桃園市政府建築管理處 函

主旨：檢送「加速建照案審查修正意見相關事宜暨疑義會議
(40)」會議記錄1份，請查照。

加速建照案審查修正意見相關事宜暨疑義會議(40)討論

陽臺外緣設置空調室外機專用板檢討方式

例圖 1-1

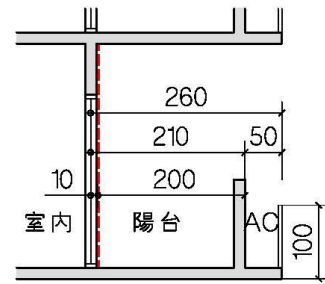
(一) 空調室外機專用板設置於陽臺外緣且未超過90CM，其深度合計在二點六公尺以下者

〔免提會:陽臺得依實際陽臺設置範圍檢討〕

例圖 1-2

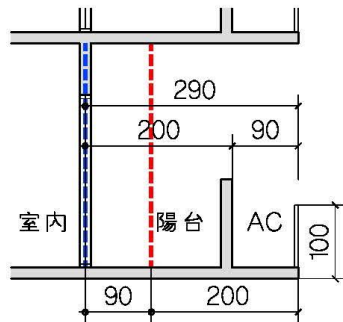
〔免提會:陽臺得依實際陽臺設置範圍檢討〕

〔陽台超過200CM回計10CM〕

例圖 2-1

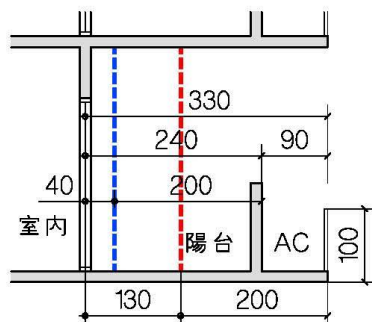
(二) 空調室外機專用板設置於陽臺外緣且未超過90CM，其深度合計超過二點六公尺者

〔提會通過:免回計容積〕 (提會項目:陽臺依實際陽臺設置範圍檢討)

〔不提會:自最外緣檢討陽台深度200CM，回計90CM〕
